**Avis délibéré de la mission régionale d'autorité environnementale
sur le projet éolien de Chazottes-Rageade par la société Boralex
sur les communes d'Ally, Saint-Austremoine (43) et Rageade (15)**

Avis n° 2022-ARA-AP-1391

Avis délibéré le 1 septembre 2022

Illustration 3: Hypothèses de raccordement envisagées. Source : étude d'impact.

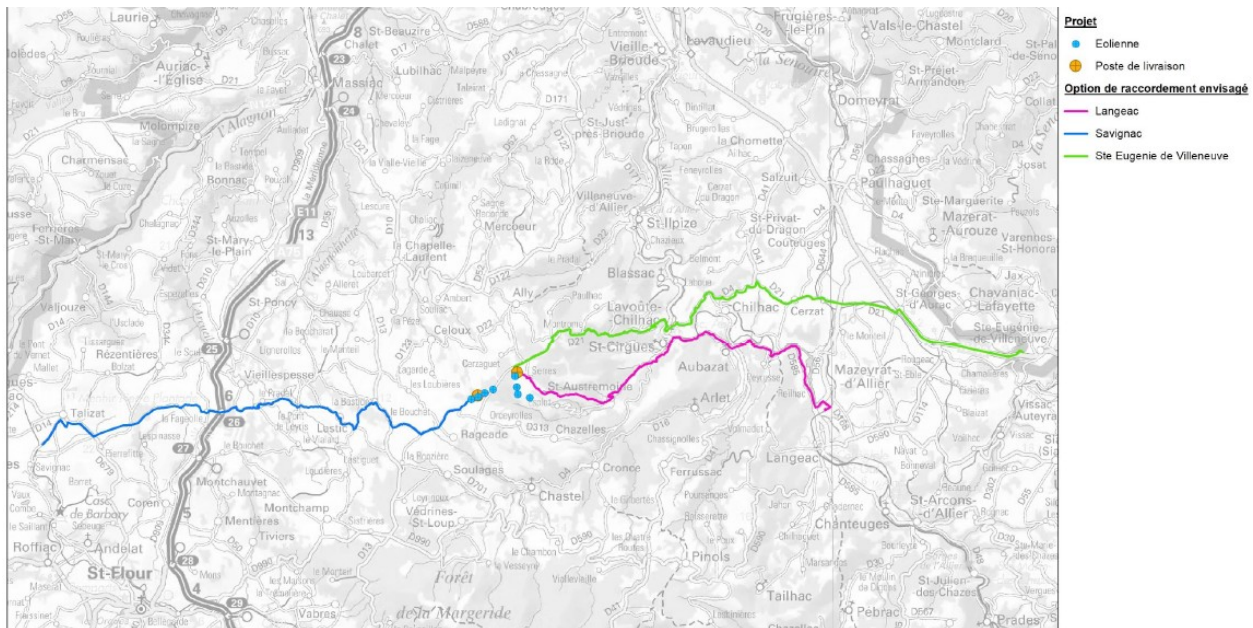
Trois solutions de raccordement au réseau public d'électricité ont été étudiées²⁶, mais le choix définitif du tracé n'est pas précisé.

Ces variantes ne sont pas décrites, le dossier ne précisant pas notamment si les réseaux seraient enfouis le long de voiries existantes²⁷.

Le dossier doit être complété par l'étude comparative (analyse multicritères, y compris environnementaux) de ces variantes de raccordement et par le choix de celle retenue, l'évaluation de ses impacts et les mesures pour les éviter, les réduire ou les compenser faisant partie intégrante du projet.

L'Autorité environnementale recommande de compléter le dossier par

- l'étude comparative des variantes de raccordement au réseau public d'électricité,
- la présentation et la justification du choix de la variante retenue,
- et l'évaluation de ses impacts et les mesures pour les éviter, les réduire ou les compenser.

Illustration 4: Carte des parcs éoliens dans l'aire d'étude éloignée. Source : étude d'impact.

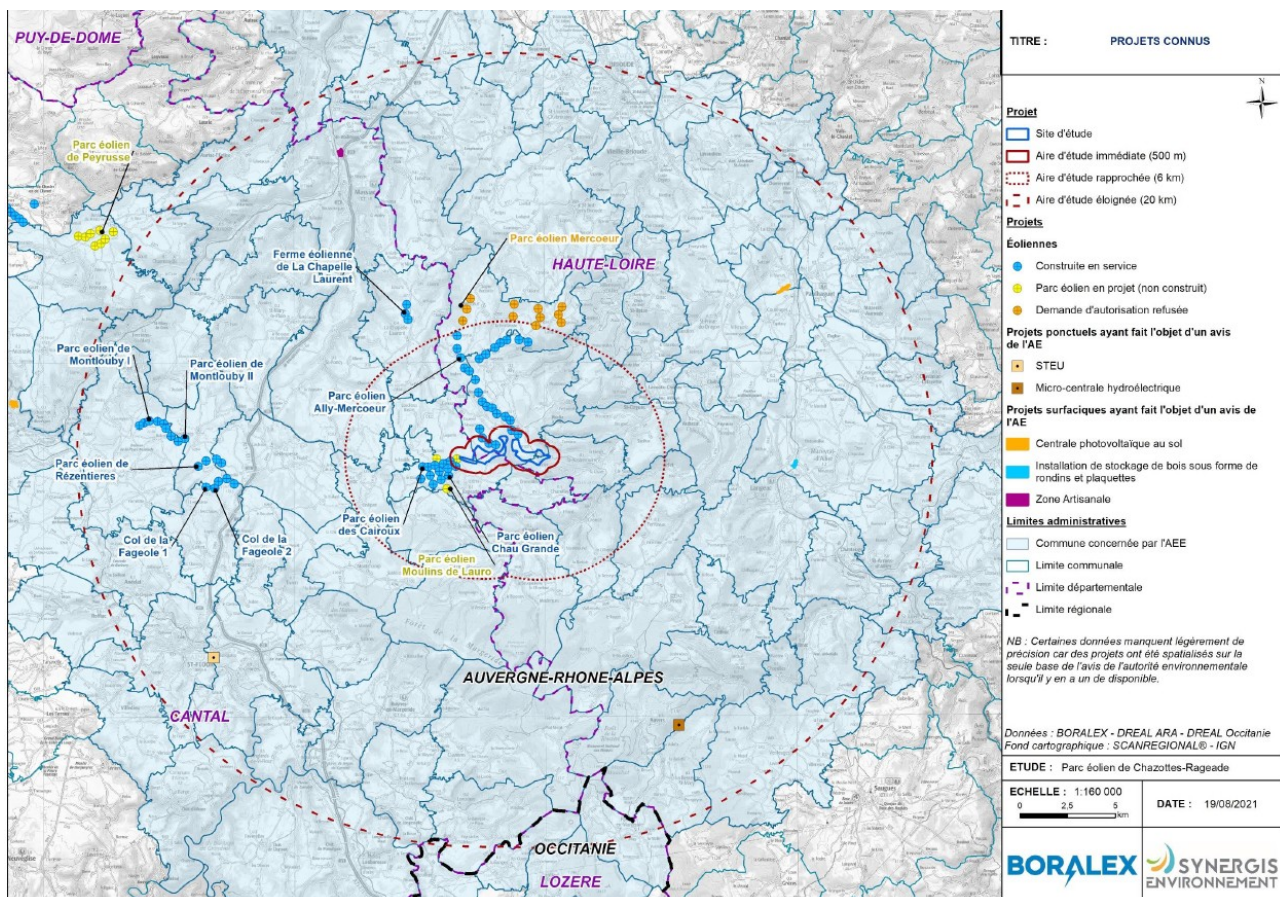
En ce qui concerne l'avifaune, les risques sont qualifiés de faibles du fait de l'absence de mitage par la continuité des parcs existants et d'effet « entonnoir ».

Les effets cumulés paysagers sont étudiés au moyen d'une cartographie maximaliste⁴⁵ et le dossier conclut à un impact faible.

L'étude évoque les effets cumulés sur le cadre de vie des riverains, du point de vue des nuisances acoustiques, étudiées en prenant en compte le parc éolien d'Ally-Mercœur⁴⁶, le plus proche du projet. Le dossier les qualifie de négligeable, ce qui n'appelle pas d'observations de la part de l'Autorité environnementale.
